改善箇所説明図

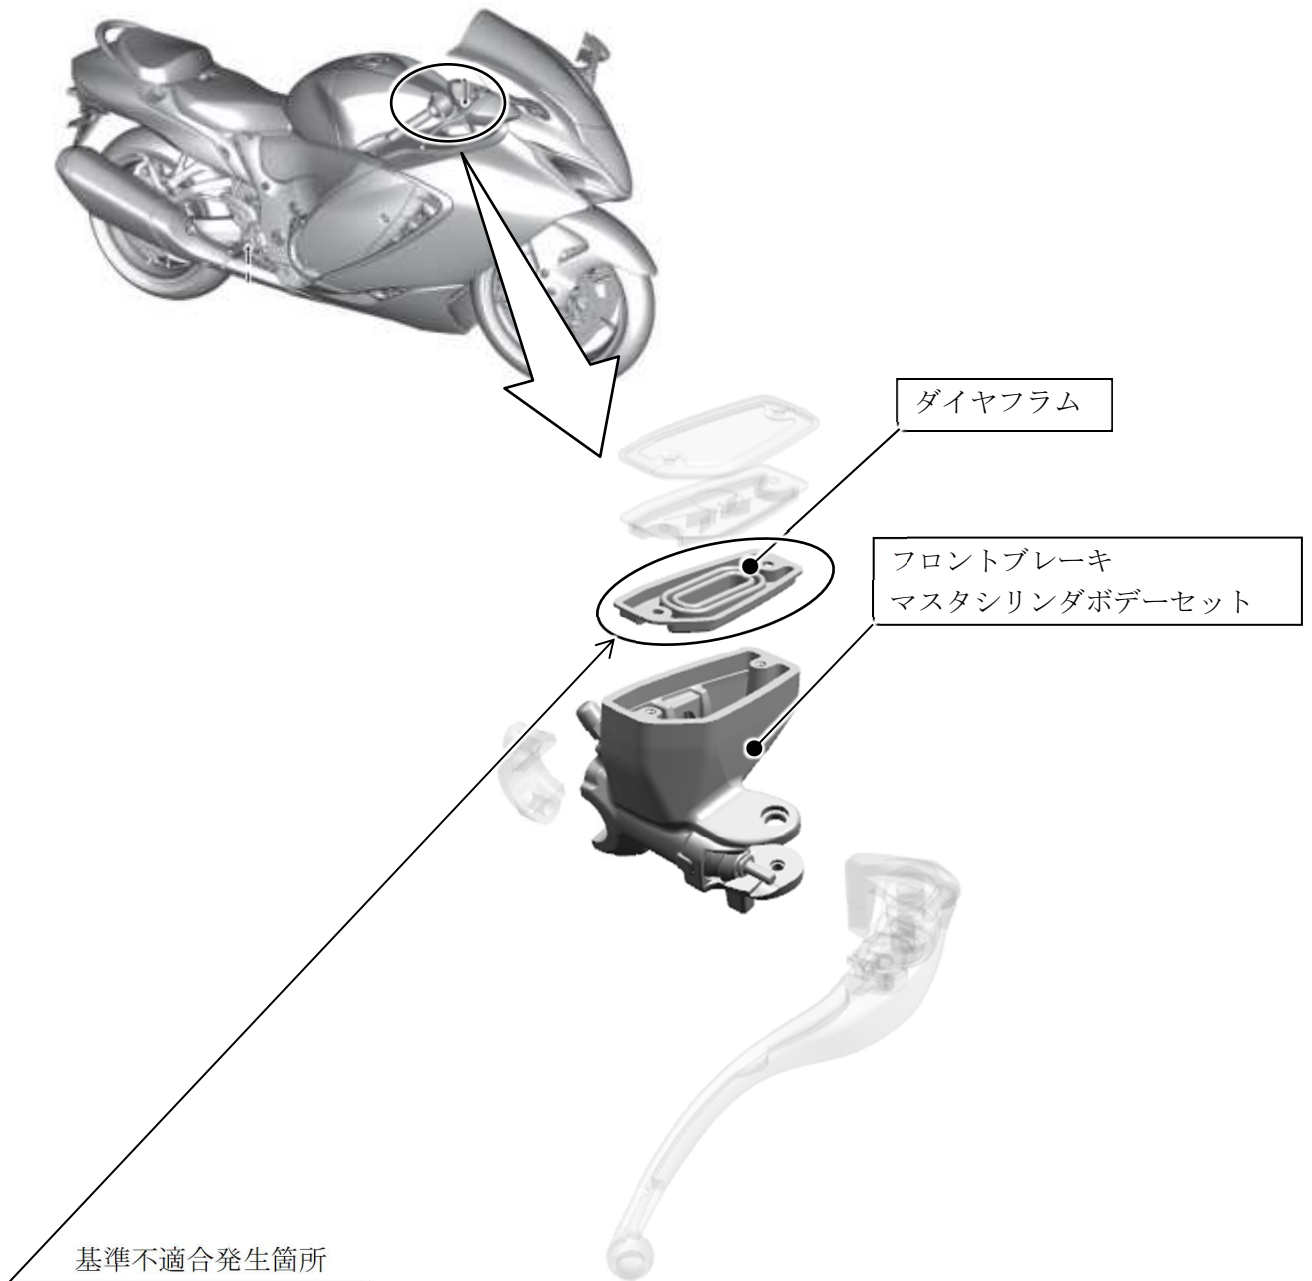
フロントブレーキマスタシリンダにおいて、ダイヤフラムの原材料に含まれる添加剤が不適切なため、ブレーキ液中に溶け出した添加剤によりシールが膨潤すると、液圧調整用の油路を閉塞したままとなることがある。そのため、特定の条件下でブレーキレバーの遊びが大きくなり、最悪の場合、制動距離が伸びるおそれがある。

全車両、ダイヤフラム、およびフロントブレーキマスタシリンダボデーセットを対策品と交換する。

識別：車枠の車台番号打刻部近傍に青色のシールを貼付する。
